## Nouveau théâtre en ville de Neuchâtel NE

Le Conseil communal de la ville de Neuchâtel, par l'intermédiaire de la Direction des affaires culturelles, a ouvert un concours de projets, au sens de l'article 6 du règlement SIA 152, édition 1972, pour la réalisation d'un nouveau théâtre en ville de Neuchâtel. Ce concours public a été ouvert aux architectes établis ou domiciliés dans le canton de Neuchâtel, ainsi qu'aux architectes originaires du canton et domiciliés en Suisse. Par ailleurs, six bureaux d'architectes ont été invités à participer au concours: Mario Campi et Franco Pessina, Lugano; Jean-Jacques Gerber, Genève; Vincent Mangeat, Nyon; Daniele Marques et Bruno Zurkirchen, Lucerne; Patrick Mestelan et Bernard Gachet, Lausanne; Inès Lamunière et Patrick Devanthery, Carouge (ces derniers remplacent MM. Herzog et de Meuron, de Bâle, qui ont dû se retirer pour raison majeure).

**Extrait du rapport du jury**

**Alain Meystre,** Neuchâtel; collaborateurs: **H. Zand, P.-M. Petrig**

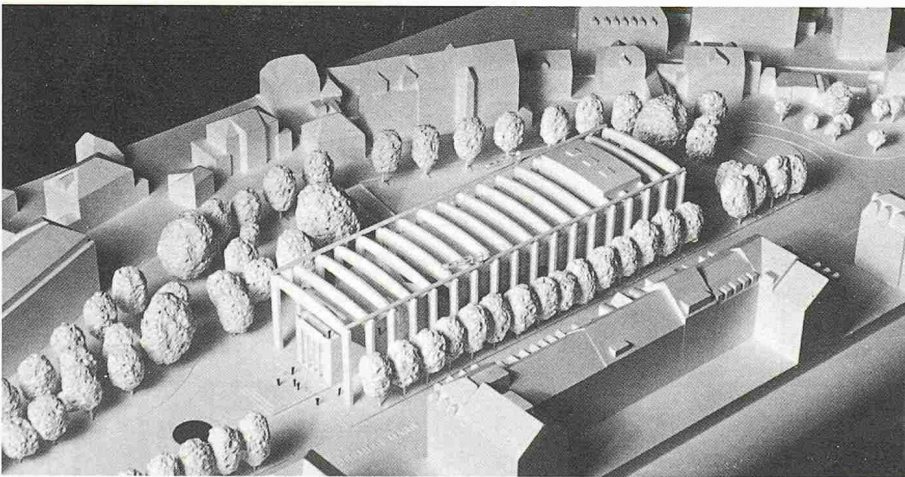
L'auteur du projet tente de former une «place de théâtre» nouvelle au croisement de l'avenue du 1er Mars et du Faubourg du Lac et d'y situer l'entrée principale du théâtre. Ce faisant, le théâtre tourne le dos à la ville et les limites de la place d'entrée sont insuffisamment définies. Cependant, l'orientation du restaurant constitue un rapport intéressant au parc. L'organisation générale des volumes est claire et bien maîtrisée. Le fonctionnement des locaux annexes à la scène pose des problèmes. Les espaces extérieurs latéraux ont un caractère résiduel. La pente de la salle est insuffisante.

**R. + P. Studer,** Neuchâtel; collaborateurs: **R. Hess, M. Degen, D. Gobbo, R. Oechslin, D. de Tomi, A. Robert, L. Giangreco, G. Rosenao**

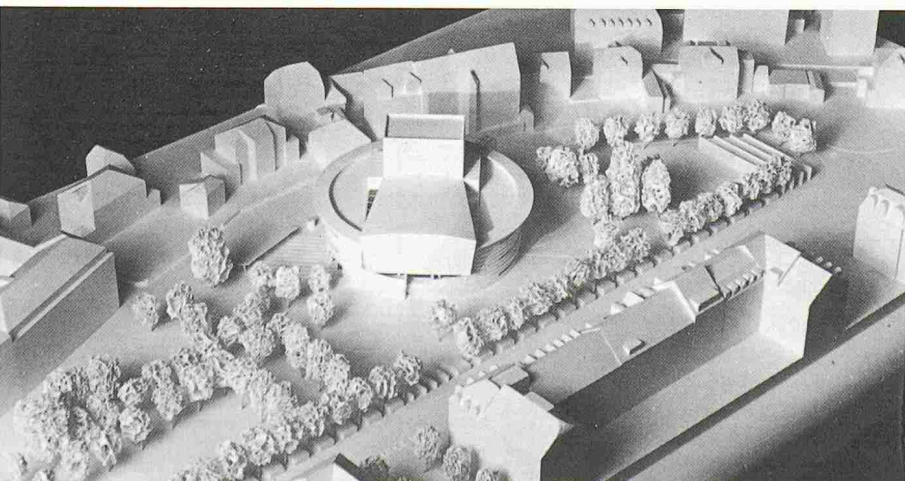
L'auteur propose de transformer le Jardin anglais en un espace important minéral, dont les surfaces plantées latérales deviennent résiduelles. L'axe volontaire à travers le parc est étranger à l'esprit du lieu. La construction proposée, située face à un des bâtiments de l'avenue du 1er Mars, est composée essentiellement d'un système porteur extérieur en béton, monumental et puissant. Le caractère du bâtiment est moins celui d'un théâtre, même si le rapport scène-salle est satisfaisant; il est davantage celui d'un centre culturel ou d'exposition. L'étude technique poussée dévoile un louable souci du détail.
